## 改善箇所説明図

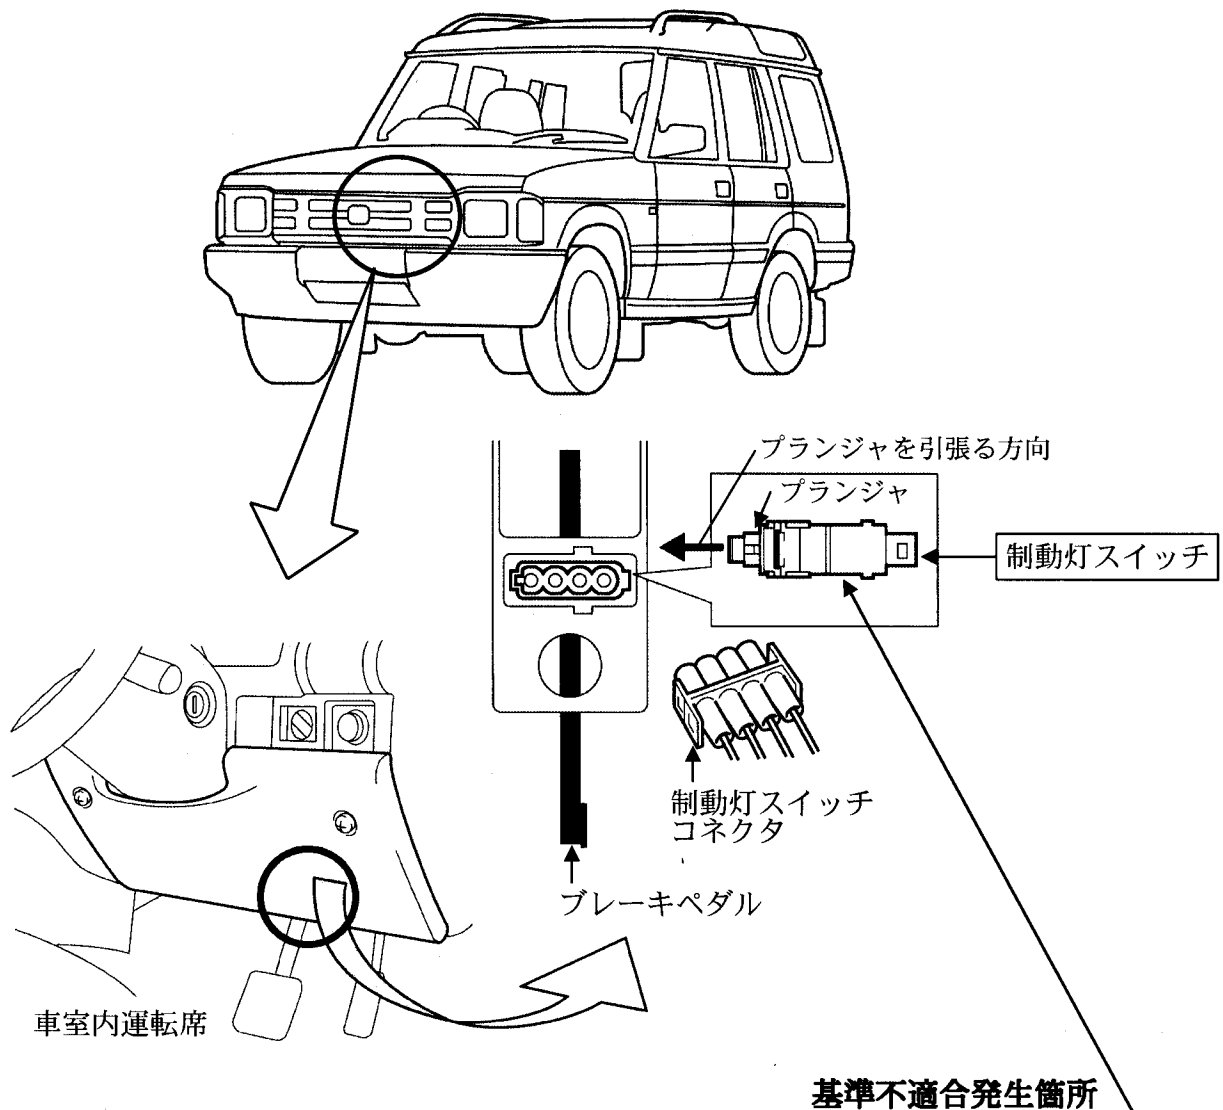
制動灯スイッチ内部の接点の電気負荷に対する容量が不足しているため、制動装置作動時に接点が焼き付き、  
①制動灯が点灯したままの状態となる。そのため、そのままの状態で使用を続けると、制動灯スイッチが発熱し、配線が溶損して、最悪の場合、発煙・火災に至るおそれがある。  
②制動灯が点灯しなくなり、シフトレバーがパーキング位置から動かなくなることがある。

全車両、制動灯スイッチを対策品と交換する。

注：  は交換部品を示す。

識別：運転席ドア開口部のドアヒンジ下側ボルトに白ペイントを塗布する。
